MEMORANDUM OF DEVELOPMENT

MAJLIS DAERAH PUTATAN
No. Siri : MDPTN(CD):200-0(2020)/8
No. Lukisan : 200413/JBPM put/M-01 Rev.1
Item : KELULUSAN PELAN PEMBANGUNAN

TAJUK PROJEK
CADANGAN PEMBINAAN PROJEK BALAI BOMBA & KUARTERS PUTATAN DI ATAS SEBAHAGIAN LOT N.T 213059771, JALAN SAILAN IMBAAN PUTATAN, DAERAH PUTATAN, SABAH

DRAWING INFORMATION		DRAWING TITLE
DRAWN BY	: AZZIM	PELAN TAPAK
CHECKED	: WAN	PELAN KUNCI
DESIGNED	: SYM	PELAN LOKASI
SCALE	: 1:350	
DATE	: JULAI 2020	
REVISION	: 1

1 PELAN TAPAK
SKALA 1:350
0m 5m 10m 20m

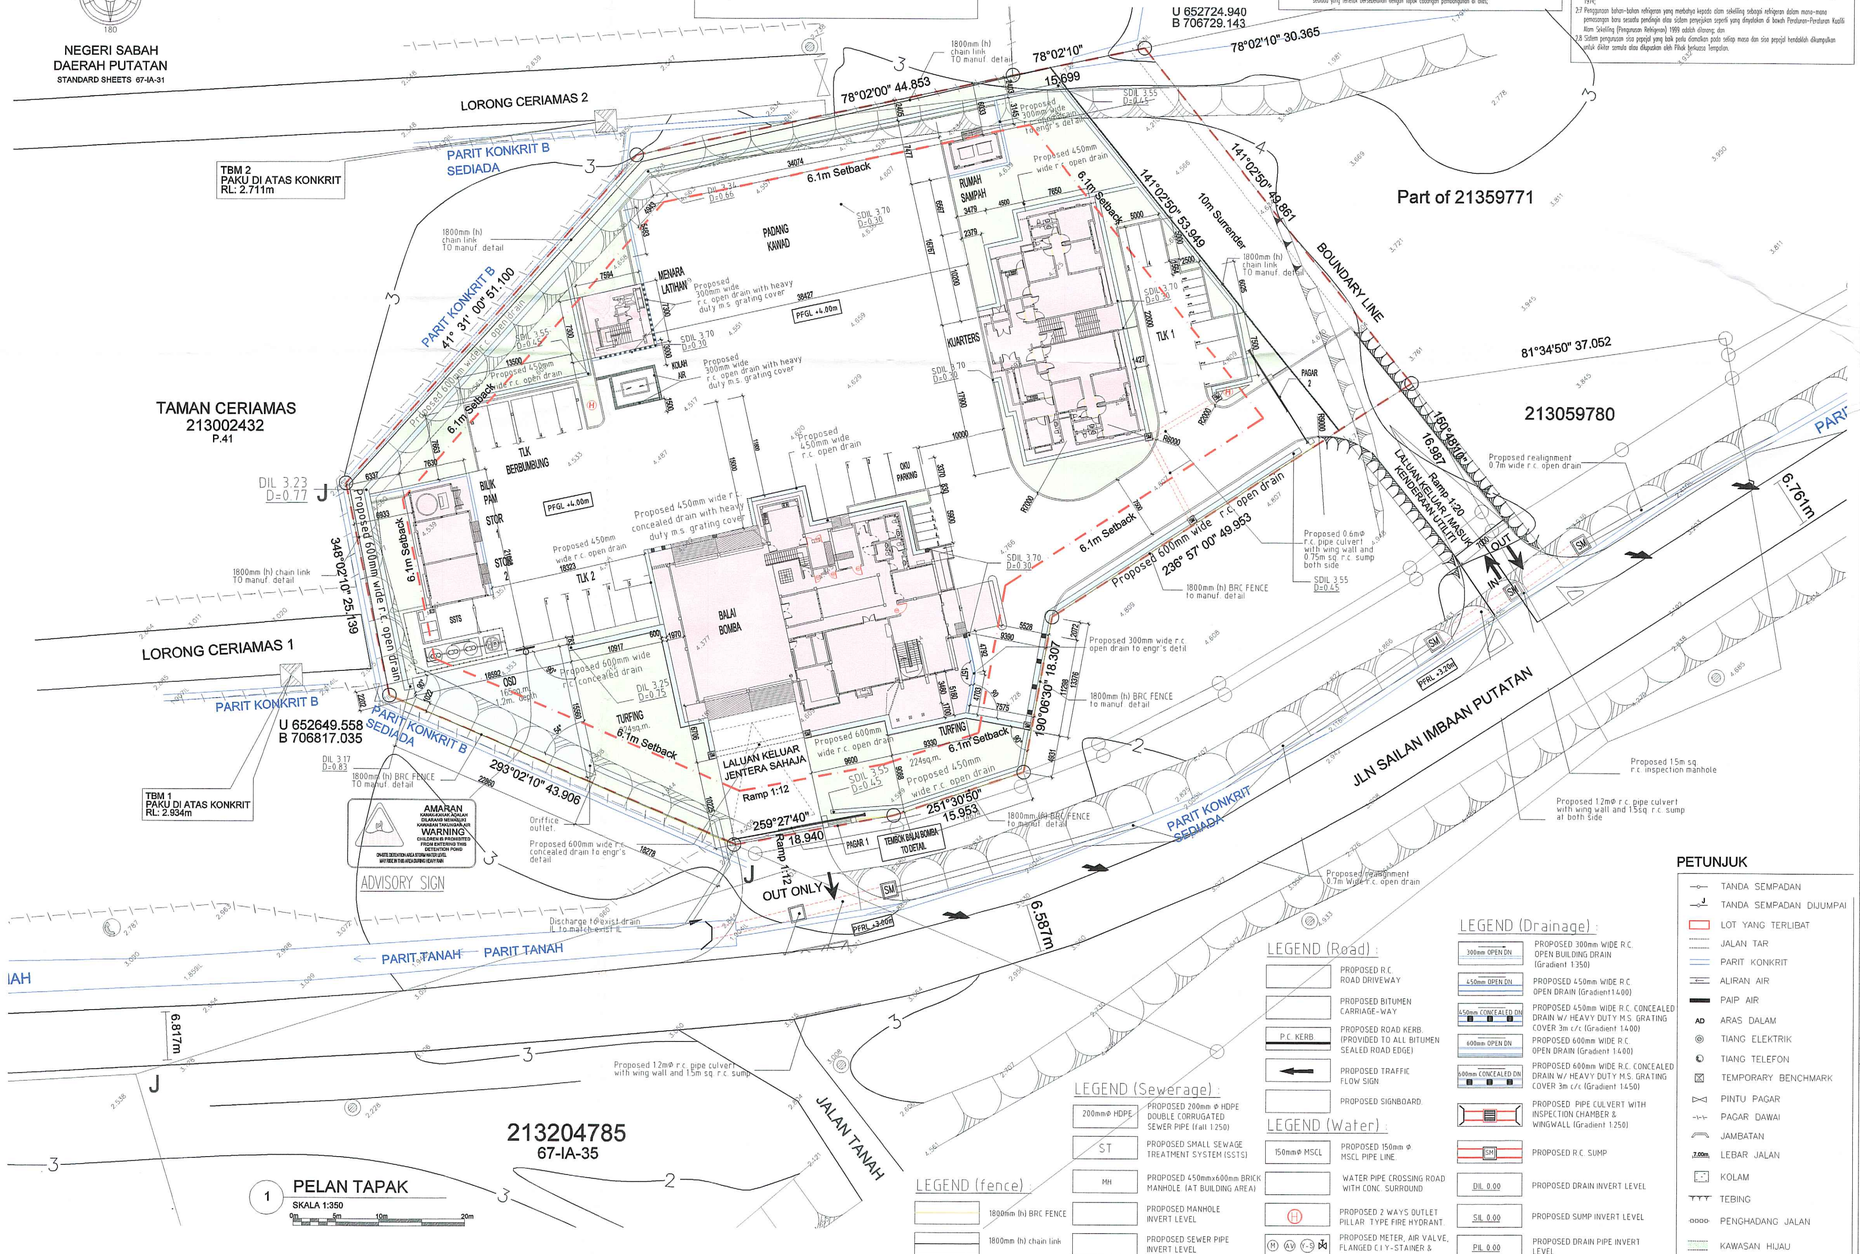
Amendments in compliance with
JABATAN BOMBA DAN PENYELAMAT MALAYSIA
No. rujj : JBPM/Sjl/BKK(100-2)/1/2(1274)
Tarikh : 13 Ogos 2020

Pelan Lokasi
1. Alatan 2 buah pili bomba jenis kiang dua hala dengan pengelaur air sebanyak 1135 liter seminit bagi setiap pili bomba seperlimaan yang ditandakan di dalam pelan.
2. Saiz paip air bagi saluran pili bomba adalah tidak kurang daripada 6 inci ganis pusat.
3. Penempatan/pemasangan pili bomba adalah tidak melebihi 2 meter daripada tepi jalanraya, tidak terhalang dan terletak rata.
4. Pelan-pelan yang digunakan untuk sistem pili bomba hendaklah dari jenis dll kelas tersebut hendaklah dibuat daripada Mengikut Sheet.
5. Kecerunan jalan akses perkakas bomba hendaklah tidak kurang 1:15
6. Alatan jalan masuk perkakas Bomba (access road) dengan kelebaran tidak kurang 6 meter yang boleh menampung beban 30 ton sepertimana yang ditandakan di dalam pelan.
7. Kelilingan kelapan hendaklah tidak kurang daripada 6/45 meter.

Amendments in compliance with
SABAH ELECTRICITY SDN.BHD.
No. rujj : SESB/BMV/700-12(20)10
Tarikh : 7 Disember 2020

I. Kesemuan tiduan kabel hendaklah ditandakan dalam pelan tukkan.
II. Pemaju perlu mendapatkan sepenuhnya untuk memohon bekalan ke premis tersebut dan menyediakan maklumat berikut:

Amendments in compliance with
JABATAN PERANCANG BANDAR DAN WILAYAH, KOTA KINABALU
No. rujj : JPBK (21/12/63 (7)
Tarikh : 29 Januari 2021.

v. Kepertuan pemandaan ruang tempat letak kereta dan motorsikal hanyalah dikira, dicadakan, dinyatakan dan ditunjukkan dengan jelas dalam pelan;
vi. Lebar jalan dalaman hanyalah minimum 6.7 meter dicadakan, dinyatakan dan ditunjukkan dalam pelan;
vii. Kamen daripada Jabatan Pengairan dan Salinan (JPS) mengenai sistem saliran tapak cadangan pembangunan dan kawasan di sekitarnya harus dipenuhi;
ix. Pihak Jabatan Kerja Raya (JKR) untuk memastikan dan mengesahkan jajaran dan kelebaran sebenar rizab jalan sedadu yang terlibat bersebelahan dengan tapak cadangan pembangunan di atas;

Amendments in compliance with
JABATAN KERJA RAYA (JKR)
No. rujj : JKR/BB(13)/PLS/26(10)56)
Tarikh : 7 Januari, 2021

2. Pihak pejabat ini tiada halangan ke atas cadangan pihak mazak struktur bangunan tersebut. Walaubagaimanapun, kelulusan adalah tertakluk kepada ulasan lanjut daripada agensi kerajaan yang berkaitan. Selain itu, perlu mematuhi "Building Setback - For proposed development adjacent to local distributor roads (minor roads), building setback from JKR Road Reserve boundary should be 6 meters minimum respectively. This should be clearly indicated on the site plan".
